Ny varmesentral Berger

260155-RIG-K-01

Områdestabilitet

Kvalitetssikring iht. NVE

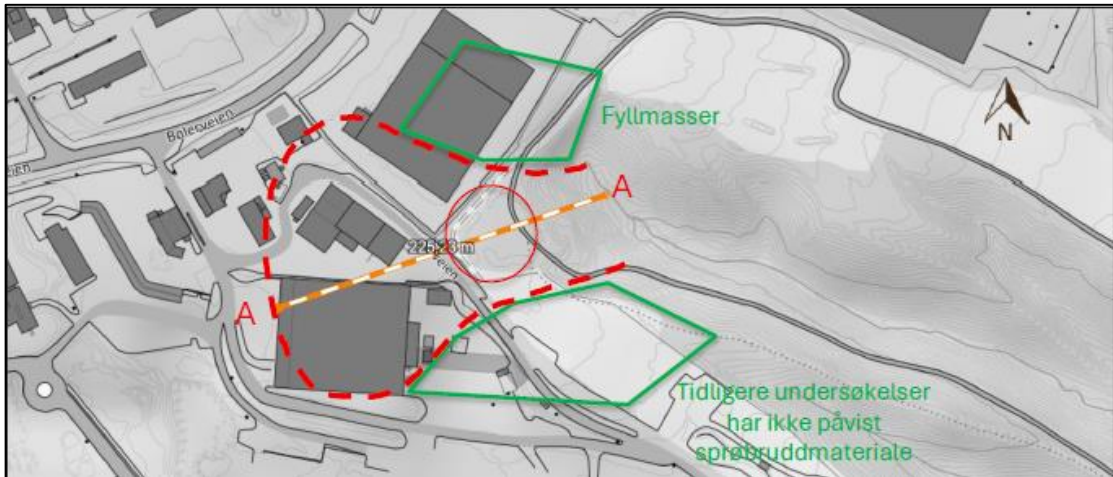
Pkt.		Kommentar	Nivå	Status
2.1	Er bakgrunn for prosjektet inkl. beskrivelse av planfase og detaljeringsgrad av utredning beskrevet?	Tomten som er vurdert og plantegning er vist på hhv. figur 1-1 og figur 3-1 i referanse nr. 1. Det spesifiseres i rapportens konklusjon at utredningen ikke friskmelder områdene utenfor tomten.	4	L
